ACTA DE CONTINUACIÓN DE JUNTA DE ACLARACIONES

QUE SE FORMULA CON FUNDAMENTO EN LO ESTABLECIDO EN EL ARTÍCULO 35 DE LA LEY DE OBRAS PÚBLICAS Y SERVICIOS RELACIONADOS CON LAS MISMAS Y ARTÍCULOS 39 Y 40 DE SU REGLAMENTO, CORRESPONDIENTE A LA LICITACIÓN PÚBLICA NACIONAL No. **LO-006G1C003-N7-2015**, RELATIVA A LA OBRA **“Rehabilitación estructural del pavimento con concreto hidráulico del km 53+000 al km 63+000 ambos cuerpos y tratamiento superficial del km 41+700 al km 53+000 ambos cuerpos, de la autopista México – Puebla”**

Siendo las 11:00 horas del día 31 de marzo de 2015, de conformidad con lo establecido en la Convocatoria a la Licitación Pública Nacional Número **LO-006G1C003-N7-2015**, se reunieron en el Auditorio Institucional del Banco Nacional de Obras y Servicios Públicos, S.N.C., sita en Avenida Javier Barros Sierra No. 515, Colonia Lomas de Santa Fe, Delegación Álvaro Obregón, código postal 01219, México, D.F., las personas físicas o morales y servidores públicos cuyos nombres, representaciones y firmas figuran al final de esta Acta, con el objeto de celebrar la Continuación de la Junta de Aclaraciones al contenido de la Convocatoria a la Licitación y sus Anexos.

BORDILLO

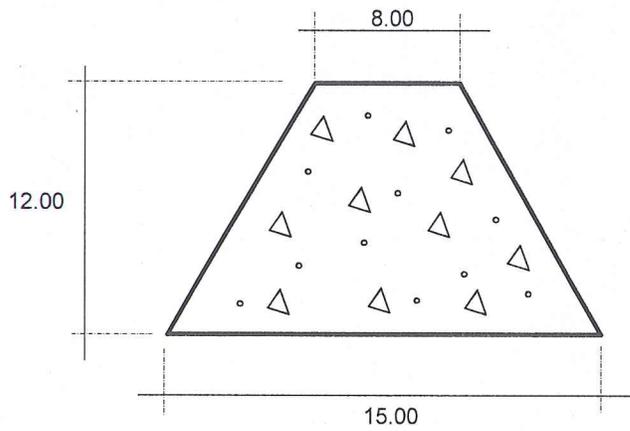
PREGUNTA 2: Para la construcción de bordillos, previa pavimentación con concreto hidráulico MR, las especificaciones particulares y normas SCT indican que este llevara una varilla de anclaje a la carpeta para darle rigidez. Sin embargo, el concreto utilizado para la carpeta de concreto hidráulico fragua a edades muy tempranas y por procedimiento constructivo no es factible la construcción inmediata del bordillo sobre esta. ¿Se deberán realizar barrenos para anclar las varillas de rigidez del bordillo y aplicar algún tipo de producto epóxico?

PREGUNTA 4: CON RELACIÓN AL CONCEPTO 9 CONSTRUCCIÓN DE BORDILLOS DE CONCRETO HIDRÁULICO SIMPLE DE F'C=150 KG/CM2. COLADO EN EL SITIO P.U.O.T. ¿SOLICITAMOS NOS ENTREGUEN CROQUIS Y/O PLANO PARA VER LAS DIMENSIONES DE ESTE ELEMENTO?

RESPUESTA 2. Se debe considerar un ancla de varilla de 3/8" por 18 cm de longitud, anclada en un barreno de 10 cm de longitud, colada en sitio junto con el bordillo y colocadas a cada 50 cm.

RESPUESTA 4. Se anexa proyecto tipo con dimensiones.

LAVADERO
CONCRETO F'c = 150 kg/cm²
SECCION TIPO
AREA SECCION = 0.1344 m²

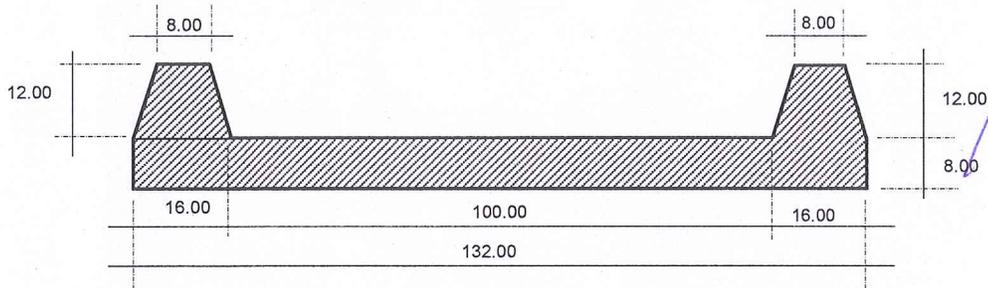
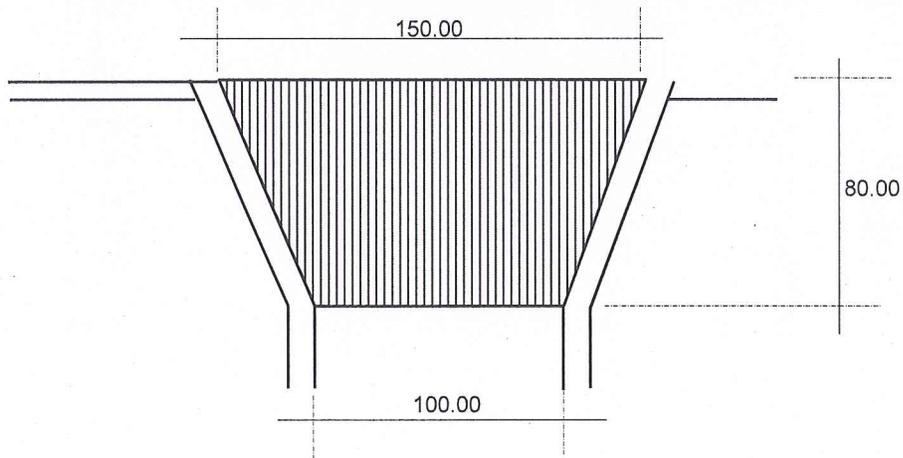
PREGUNTA 1: CON RELACIÓN AL CONCEPTO NO. 5, DEMOLICIÓN DE LAVADEROS, P.U.O.T. ¿SOLICITAMOS CROQUIS DE LAVADERO DONDE SE INDIQUEN LAS DIMENSIONES, YA QUE EN ESPECIFICACIÓN PARTICULAR E.P.06 TAMPOCO INDICA MEDIDAS?

PREGUNTA 5: CON RELACIÓN AL CONCEPTO 10 CONSTRUCCIÓN DE LAVADEROS CON CONCRETO HIDRÁULICO SIMPLE DE F'C= 150 KG/CM2, P.U.O.T. ¿SOLICITAMOS NOS ENTREGUEN CROQUIS Y/O PLANO PARA VER LAS DIMENSIONES DE ESTE ELEMENTO?

RESPUESTA 1. Se anexa proyecto tipo con dimensiones.

RESPUESTA 5. Se anexa proyecto tipo con dimensiones.
